**INFORME CONSOLIDADO DE LA EVALUACIÓN DE UN ESTUDIO DE IMPACTO
AMBIENTAL “Planta Fotovoltaica Hugo Lorenzo”**

Figura 1. Parcela muestreada rectangular de 40x40 m (1.600 m²), mostrando a los 20 individuos muestreados.

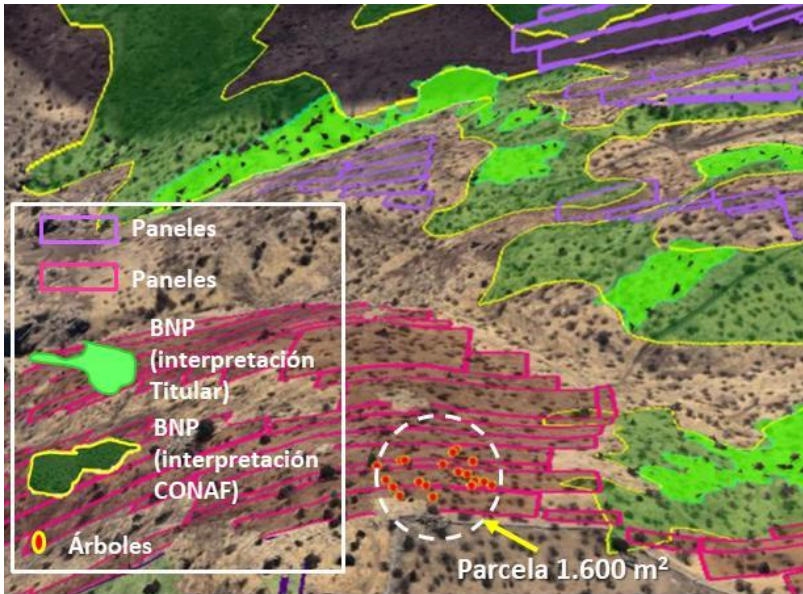
*Cabe mencionar que profesionales de la Corporación, en visita a terreno el día 12 de octubre de 2022, replantearon una parcela de 40x40 m (1.600 m²) en el sector señalado en el ORD. N° 56-EA/2022 correspondiente a la Figura 2 y Figura 3 del pronunciamiento de la Corporación. Esta parcela se instaló en la zona de paneles, y los resultados obtenidos (Tabla 1) arrojaron que la cobertura de copas fue de 15,73 %, con presencia de un ejemplar de *Porlieria chilensis* (Guayacán), por lo tanto, se concluye:*

Se reitera el pronunciamiento de la Corporación ORD. N° 56-EA/2022: “El emplazamiento del proyecto provocará fragmentación, teniendo como resultado cuatro procesos de alteración paisajística: 1) la pérdida progresiva de superficie de hábitat original; 2) la subdivisión creciente del hábitat remanente; y 3) el incremento de la relación perímetro/superficie en dicho hábitat y 4) el aumento del distanciamiento entre parches o fragmentos de Bosque Nativo de Preservación, afectando la conectividad entre ellos. Además, claramente se puede apreciar que el proyecto provocará intervención de individuos de ECC (corta, descepado, destrucción o eliminación) y alteración de hábitat.

Al respecto, señalar que estas observaciones no fueron consideradas ya que el titular presentó una modificación de sus obras en la Adenda excepcional, lo que implica que no existirá intervención de bosque nativo, además, se condiciona al establecimiento de un buffer de protección de 20 metros alrededor de las

Figura 1: Relación de las obras permanentes del proyecto y las formaciones de bosque nativo de preservación presentes en el área del proyecto

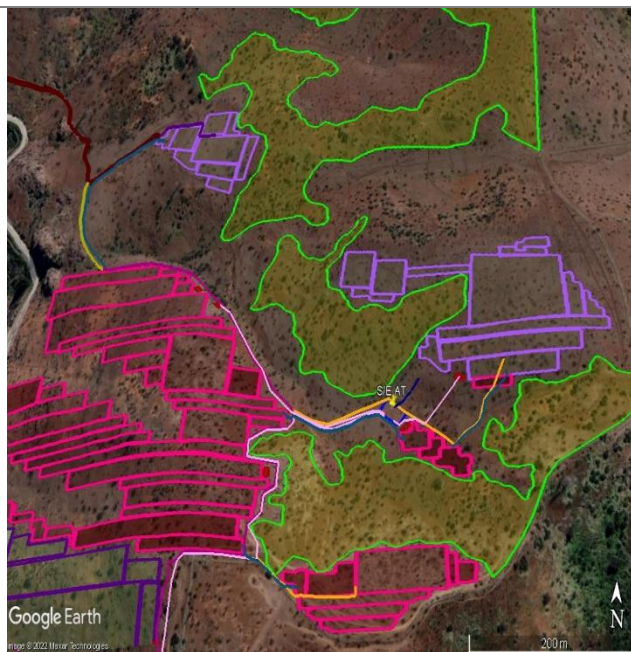
Por otro lado, en respuesta 7.13 de la Adenda complementaria, el titular señala lo siguiente: “(...) *Con relación a la presencia de bosque nativo de preservación se debe indicar que como medida de mejora el Titular realizó un nuevo diseño del proyecto que evita la intervención y alteración del hábitat y, que también incluye una zona buffer de no intervención ubicada alrededor del área, medida que evita tanto el “efecto borde” como posibles alteraciones al interior. Así se facilita el desarrollo de las funciones ecosistémicas que se generan permitiendo su permanencia en el tiempo*”. A mayor abundamiento, en la respuesta 5.2 de la Adenda excepcional, el titular presenta un nuevo layout del proyecto, con el fin de no afectar directamente las formaciones de Bosque Nativo Preservación (BNP) reconocidas en el área del proyecto y que se grafican en la figura 1 del presente ICE. Al respecto, se aprecia en la imagen las obras de intervención (polígonos de color magenta y fucsia) y las áreas definidas como bosque nativo de preservación (polígonos de color verde).

Por lo tanto, como principio precautorio de seguridad para estas formaciones vegetacionales definidas legalmente como bosque nativo de preservación, se establecerá un buffer de protección de 20 metros alrededor de cada una de estos polígonos de color verde que se observan en la figura 1 del presente ICE, con el objetivo de poder asegurar que las obras y acciones del proyecto no afectarán al BNP, considerando, por ejemplo, la capacidad de regeneración o renovación del bosque nativo emplazado colindante a las obras del proyecto. Adicionalmente, el titular deberá hacer un plan de monitoreo durante 5 años de la aplicación de esta medida, y deberá informar trimestralmente, tanto a CONAF como a la SMA que, las condiciones del BNP identificado no han sido alteradas en cuanto a su hábitat y que las especies en categoría de conservación que lo conforman (guayacán y algarrobo) se mantienen en su condición presentada en la línea base de flora y vegetación, adjunta en Anexo 7 de la Adenda Complementaria y en Archivos Excel, Kmz, Antecedentes Flora y Vegetación, adjuntos en Adenda Complementaria. El informe de monitoreo deberá presentar la georreferenciación de los individuos que conforman estas matrices vegetacionales y adjuntar fotografías de respaldo. Por otro lado, en relación a la nueva área identificada por CONAF en su Of. ORD. N° 112-EA/2022 de fecha 25 de octubre de 2022, a través de la parcela rectangular de 40x40 m (1.600 m²), que señala la presencia de 20 individuos muestreados, se deberán aplicar las mismas condiciones señaladas más arriba para las formaciones de BNP, es decir, establecer buffer de protección de 20 metros, monitoreo de la medida por 5 años e informes trimestrales a la autoridad competente.
